《女川2「ひび割れ・剛性低下」問題 その2-2》

本稿では、《その2-1》「初期剛性低下問題」の「1. 剛性」に続いて、素人には“超難題”である「2. 強度への影響」について‘それなり’に検討してみます。

【2 初期剛性低下問題】

☆ 2. 強度への影響 ☆

事前に損傷を与えた各試験体の荷重－変形関係

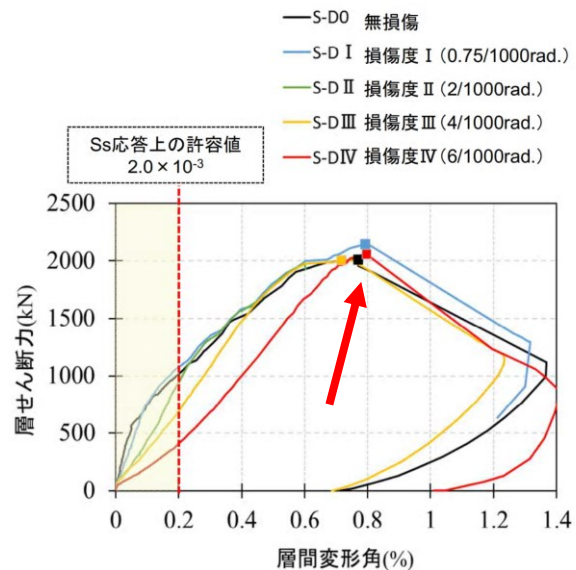
1.17 資料 1-3<34 頁>を見てみると、まず、損傷度Ⅱのグラフ（緑）が終局耐力付近で消えていますが、これも‘描き忘れただけ’でしょうか？（試験体の何らかのトラブルでデータが得られなかったのなら、その原因究明が新たな知見をもたらす可能性がありますので、注書きして欲しいものです）。

それはともかく、確かに実験結果では、（直前加振による）ひび割れに起因する初期剛性低下（損傷度）が終局耐力（強度）に大きな差をもたらしていないことが示されます（赤矢印）。

でも、試験直前の“新鮮なひび割れ”と、2003. 5. 26 や 2005. 8. 16 地震で生じた“古いひび割れ”とで、経年劣化＝鉄筋腐食（断面減少）による強度低下への影響に違いはないのでしょうか。

<39-40 頁>とされていますが、これを逆に考えれば、(乾燥収縮が原因でなくても) 0.3mm 以上のひび割れが生じた場合は‘鉄筋降伏抵抗性に影響を及ぼしている可能性がある’ということになり、女川原発では以前の地震に加え、3.11・4.7 地震の揺れによる応力が鉄筋に加わったと考えられることから、東北電力のように、(「高強度」を考慮しない) 解析結果だけから「鉄筋は弾性範囲」にあり、鉄筋が健全だから耐震壁の終局耐力に影響はない、と断定することは危険なのではないでしょうか。
